监理通知单

工程名称：飞荣达科技（江苏）有限公司 4.78MW 分布式光伏发电项目（一期）

编号：ZHJL-FRD-TZD-007

内容：关于现场质量相关问题

水泥基础立柱底座紧固件垫片存在尺寸较小	直流电缆中间存在 MC4 接头链接

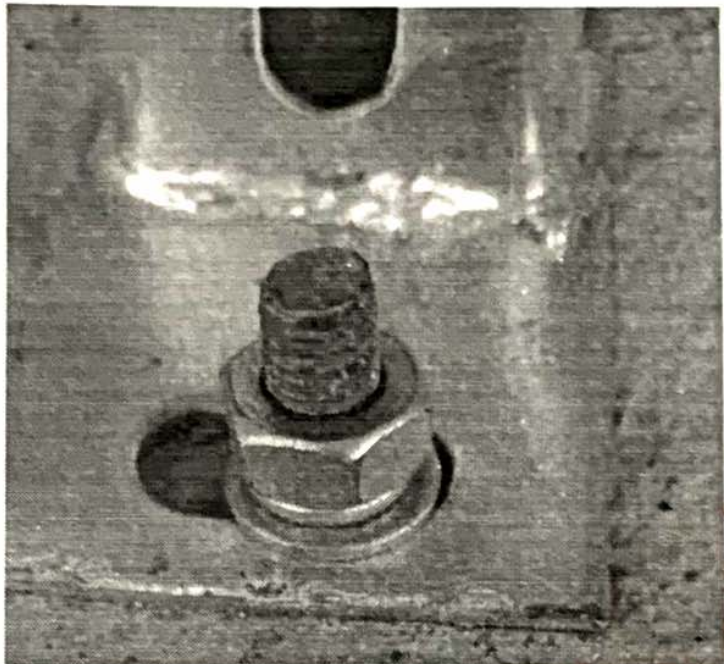
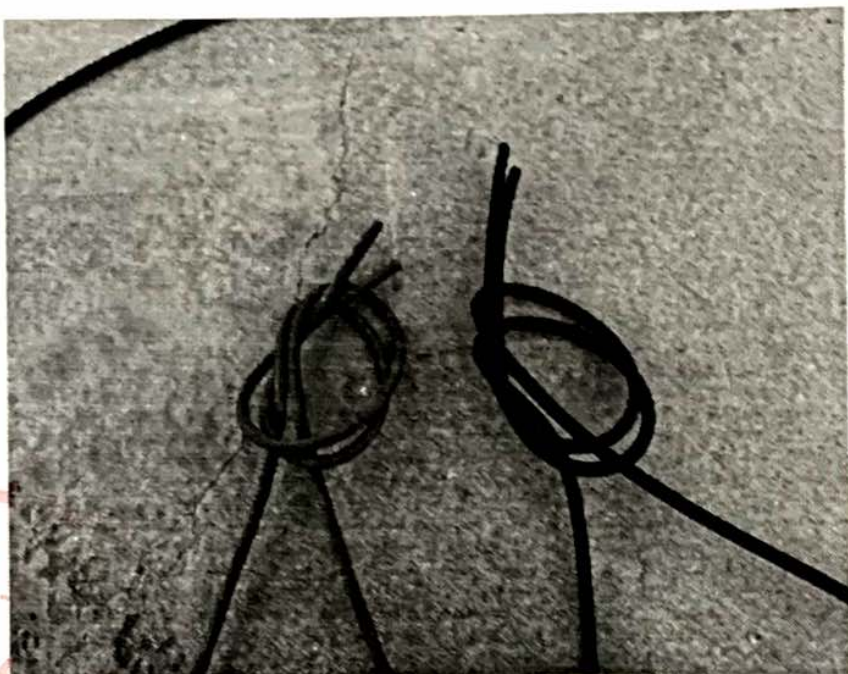
- 1、水泥基础立柱底座紧固件垫片存在尺寸较小、固定面不足，严重影响工程质量。
- 2、个别直流电缆存在 MC4 接头链接，不符合设计规范要求。
- 3、组件搬运存在肩扛现象，易造成组件隐裂，影响工程质量。
- 4、个别支架材料存在锈蚀现象，影响工程质量。
- 5、个别组串存在错缝现象，影响工程质量。
- 6、个别桥架存在位置不一致，不符合要求。
- 7、部分桥架、链接件上存在污渍，影响桥架整体美观。

鉴于上述情况要求你单位对现场及时整改。1、要求将垫片全部更换。2、逆变器与组串直流电缆中间不允许见任何措施链接。3、组件需两人搬运。4、要求更换锈蚀的支架材料。5、要求对错缝现象进行整改。6、要求对个别桥架位置进行整改。7、要求对存在污渍的材料进行更换。
